ZW.271.2.2021

ODPOWIEDZI NA ZAPYTANIA

W związku z prowadzonym postępowaniem, w trybie podstawowym na podstawie art. 275 pkt. 1 ustawy z dnia 11 września 2019 r. – Prawo zamówień publicznych (Dz. U. z 2019 r. poz. 2019 z późn. zm.), pn „**Przebudowa i przystosowanie budynków przy ul. Kossaka 31 w celu stworzenia obiektów użyteczności publicznej**”, w imieniu Zamawiającego – Miasta Sławno, przekazuję odpowiedzi na następujące pytania:

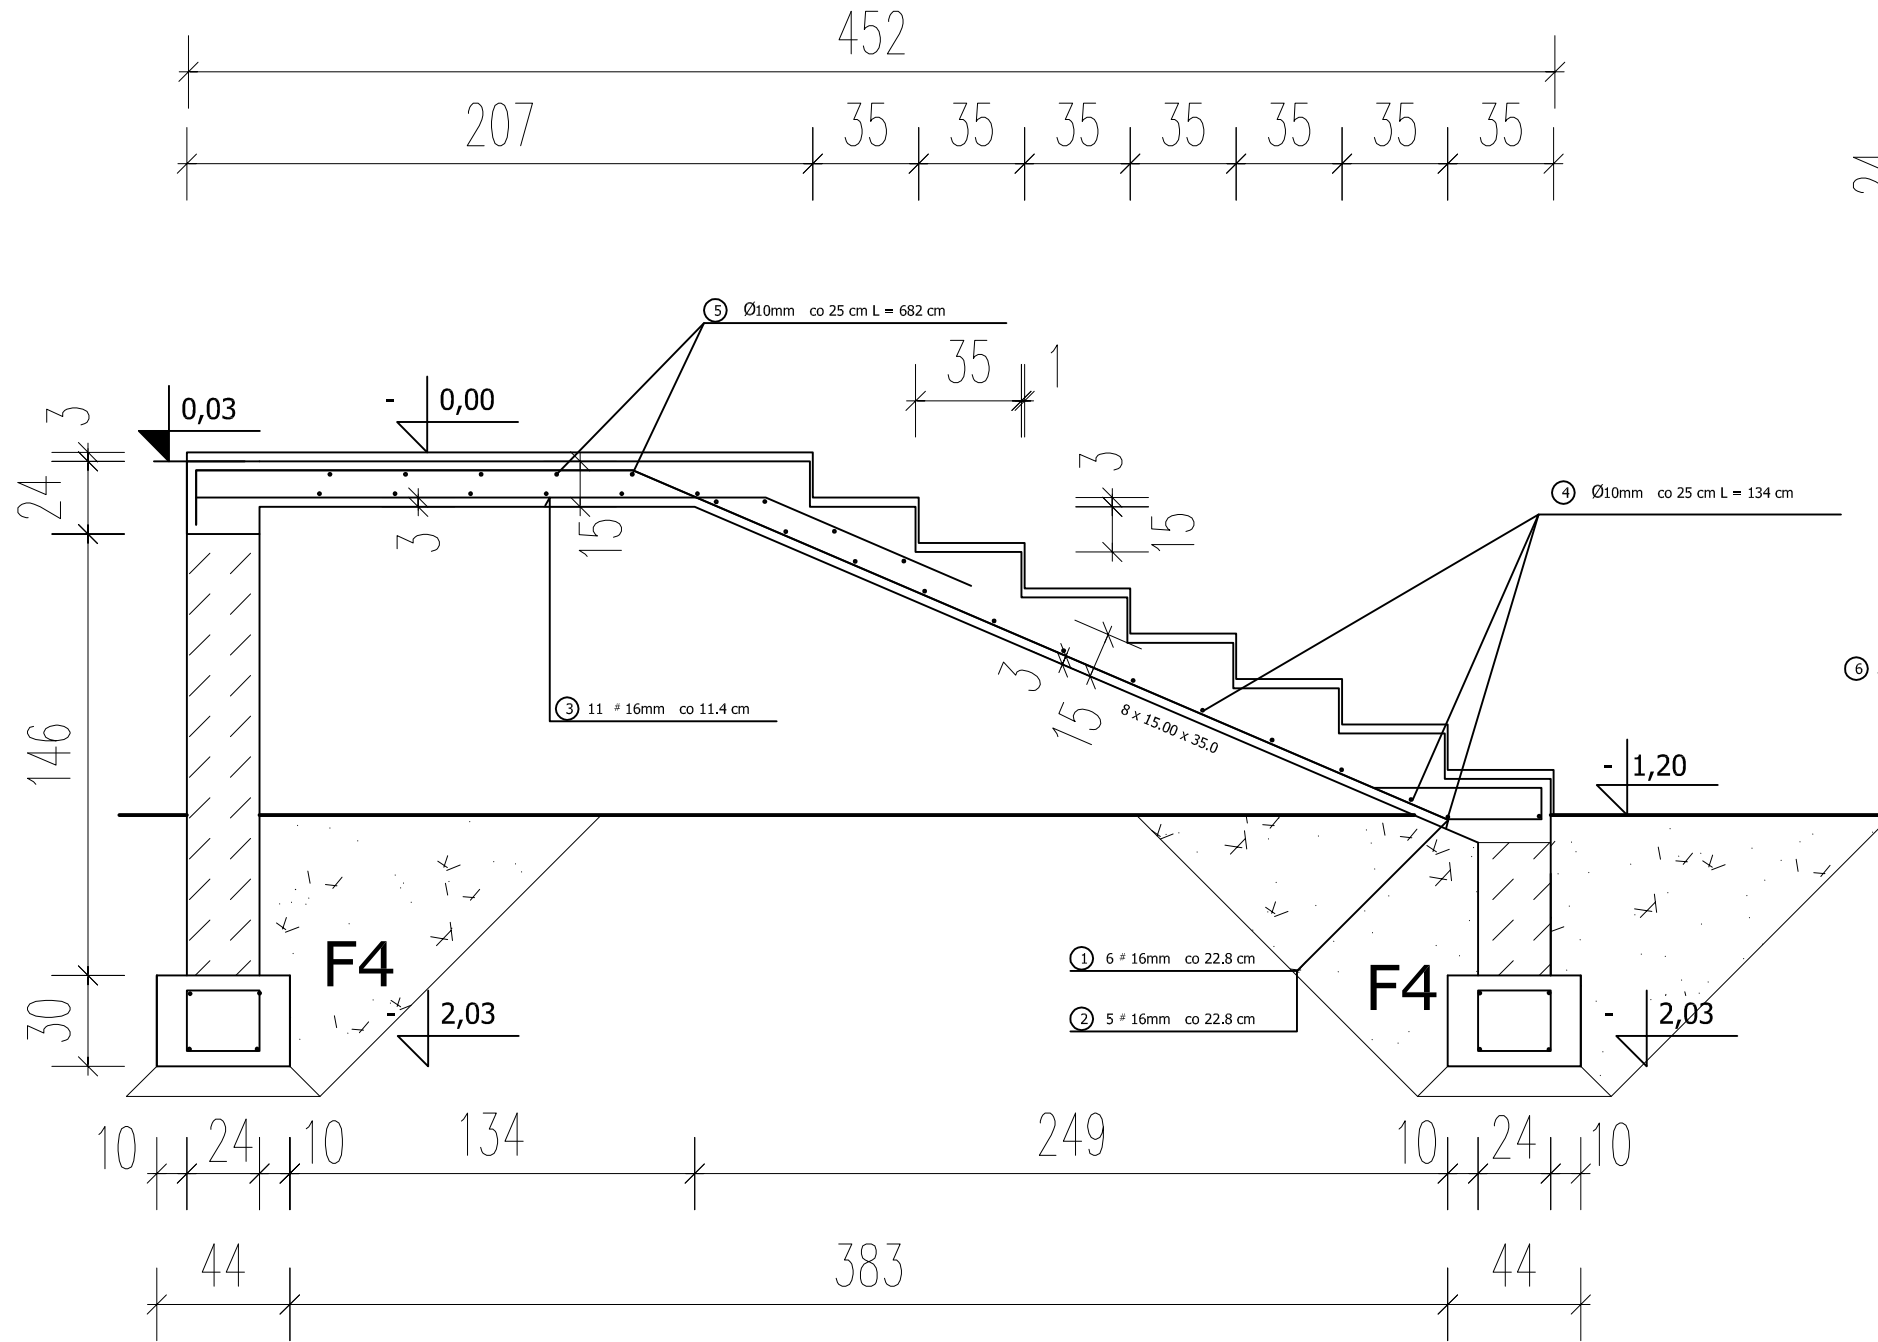
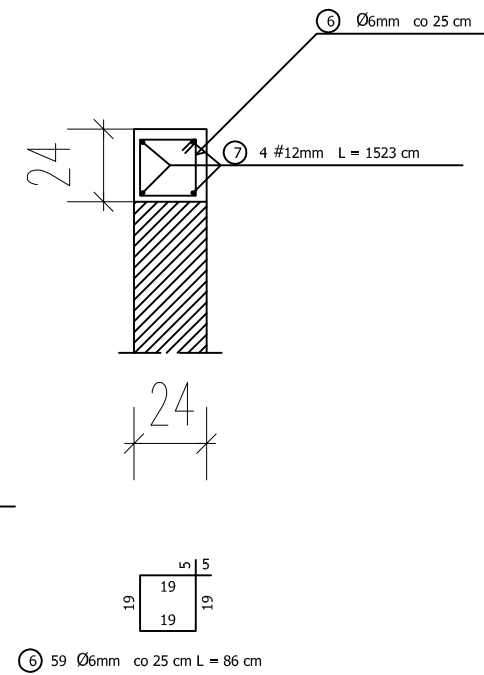
Załączony projekt jest niekompletny brak między innymi rozwiązań konstrukcyjnych dotyczących schodów, posadowienia nowoprojektowanych ścian.

Szczegóły w projekcie technicznym poszczególnych branż. W złączeniu rys. nr K27 i K28.
